MODERNIZACE UČEBEN V BUDOVĚ ZŠ NEJDEK, KARLOVARSKÁ, P.O.

DODATEČNÉ INFORMACE Č. 2 (ZE DNE 3.2.2023)

Školní dílny:

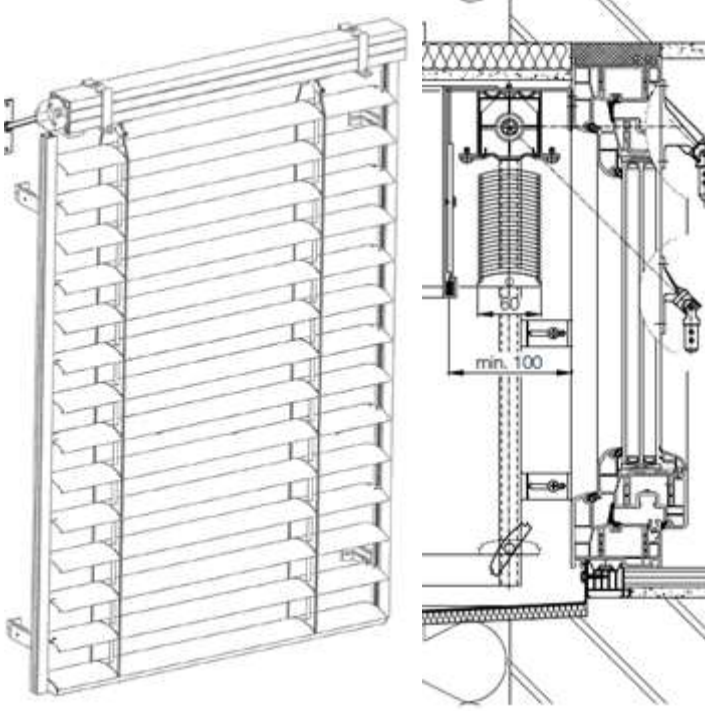
Dotaz účastníka 4	Obracím se na vás s prosbou o vysvětlení položek 35; 79; 118 a 182 vždy se jedná o položku napsanou jako žaluzie. Ve výkazu výměr u nich je pouze uvedeno, že se jedná o pouze o kusy, není zde uveden žádný rozměr ani žádná další specifikace. Z výkresu je patrné, že se jedná asi o venkovní žaluzii. Prosím vás tedy o vysvětlení těchto položek z důvodu velkých rozdílů cen v rozměrech a provedení žaluzií.
Vysvětlení zadavatele	Vysvětlovali jsme v dodatečných informacích č. 1. Dokládáme specifikaci žaluzií, je zde uveden i rozměr (ten musí být na stavbě samozřejmě ověřen). <ul style="list-style-type: none">• Barva bude naceněna ze základního (bezpříplatkového) vzorníku RAL daného výrobce (například bílá barva).• Lamela ve tvaru „C“, hliníková, šířka 60 mm• Postranní lišty hliníkové

<p>VENKOVNÍ ŽALUZIE ROZMĚRY: NA OKNA ROZMĚRU - 2 380 x 1 700 mm - LAMELY TVARU "C" - ŽALUZIE BUDOU VEDENY V POSTRANÍCH VODÍCÍCH LIŠTÁCH - ŽALUZIE BUDOU ELEKTRICKY OVLÁDANÉ</p> <p>NUTNĚ PŘESNĚ ZAMĚŘIT NA MÍSTĚ</p>	5
---	---	--	---
